CAAC 适 航 指 令

编号: CAD2011-B737-06

一. 标题: 检查主缝翼滑轨下止动块组件

图1 缝翼滑轨下止动块组件

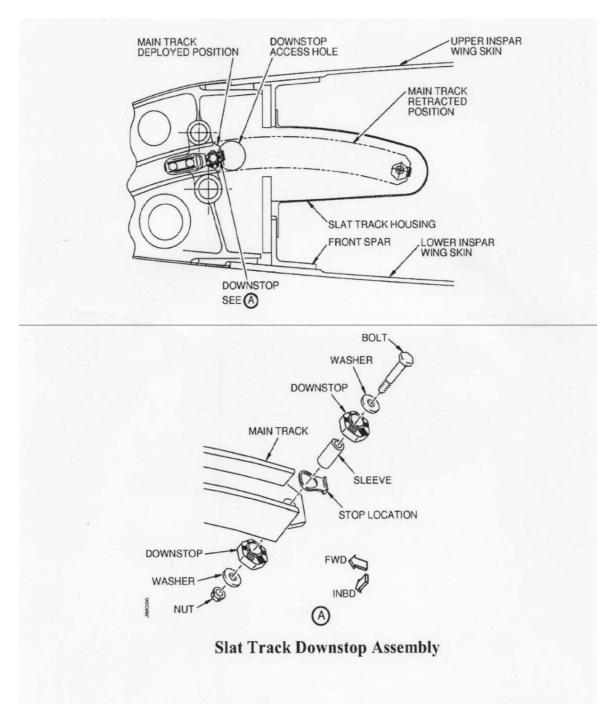
A、在2007年8月29日(CAD2007-B737-10的生效日期)后10天内,详细检查或孔探检查每个主缝翼滑轨下止动块组件,以确认缝翼滑轨硬件(见波音服务信函737-SL-57-084-B图1以及本指令图1中的螺栓、垫圈、下止动块、止动片、以及螺帽)安装是否适当。套管的安装是否正确不需要确认,止动片零件既可安装在缝翼滑轨的内侧也可安装在缝翼滑轨的外侧。如有任一零件丢失或安装不正确,在下次飞行前,采用按照本指令D段规定的程序批准的方法,安装新的或可以使用的零件;对缝翼滑轨收回腔内进行一次详细检查,以确定是否有外来物碎片(FOD)和损伤。在下次飞行前,采用按照本指令D段规定的程序批准的方法,去除发现的任何FOD,修复发现的任何损伤。采用波音多用户信息编号1-523812011-1,或1-527463441-1,是确认正确安装、安装新件或可用件、检查有无损伤和FOD、去除FOD和修复损伤的一种批准方法。之后以不超过3000飞行循环的时间间隔,重复本指令A段要求的措施。

B、在收到CAD2007-B737-09后20天内: 对螺帽施加50至80英寸 •磅之间的力矩, 螺栓头必须用该力矩拧紧。

C、在本指令生效后的36个月内:按照波音紧急服务通告737-57A1302或波音服务通告737-57A1302R1施工指南的第2部分,使用新的硬件更换下止动块组件,详细检查或孔探检查每个机翼中的缝翼

滑轨回收腔及主缝翼滑轨的下轨道以确定有无碎片,并使用新螺栓更换后侧方的导向螺栓;除非,上述两份服务通告要求在进行下一次飞行前更换缝翼主滑轨或导向螺栓孔径大于0.5005英寸时需联系波音获取进一步的修理指导,则按此两份服务通告的要求对缝翼主滑轨进行更换,或采用按本指令D段规定的程序获得批准的方法进行修理。如在本指令要求的任何检查中发现碎片,则在进行下一次飞行前按照波音紧急服务通告737-57A1302R1施工指南的要求对其进行移除。执行本指令C段要求的措施可作为对本指令A段、B段的终止措施。根据波音紧急服务通告737-57A1302,安装件号为MS20995C32的不锈钢保险丝替代件号为MS20995NC32的保险丝是可接受的符合性方法。
